Projet intitulé « Renouvellement et fusion des droits d'eau des centrales hydroélectriques de la Gorge et du Pleynet » sur les communes de Sainte-Agnès et Saint-Mury-Monteymond (38)

(Maître d'ouvrage: SNC MICRO DE LA GORGE)

**Avis de l'Autorité environnementale de l'État
compétente en matière d'environnement
sur le dossier présentant le projet et comprenant l'étude d'impact**

Etude d'impact, p. 16

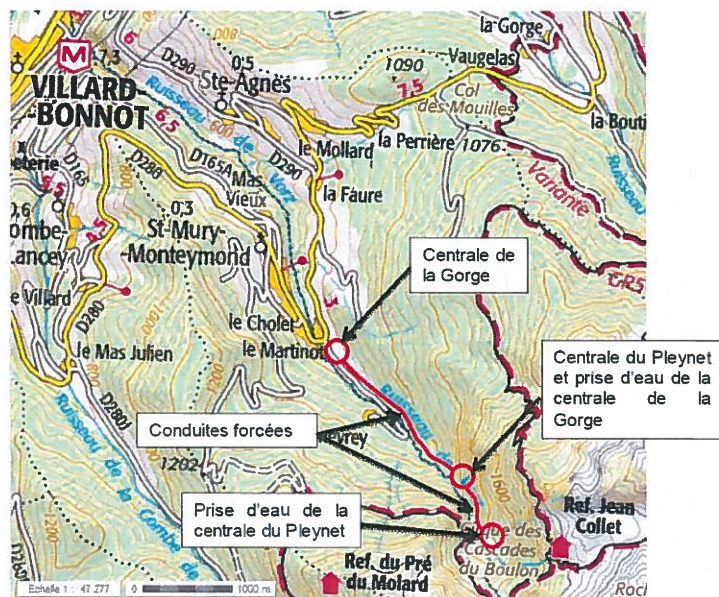
L'état initial aborde les différentes thématiques environnementales attendues, en développant plus particulièrement les volets les plus concernés par le projet que sont l'hydrologie, la qualité de l'eau et du transport solide. Il traite également des risques d'incidences sur les milieux naturels en phase de chantier. La question des risques et du paysage y sont également abordées.
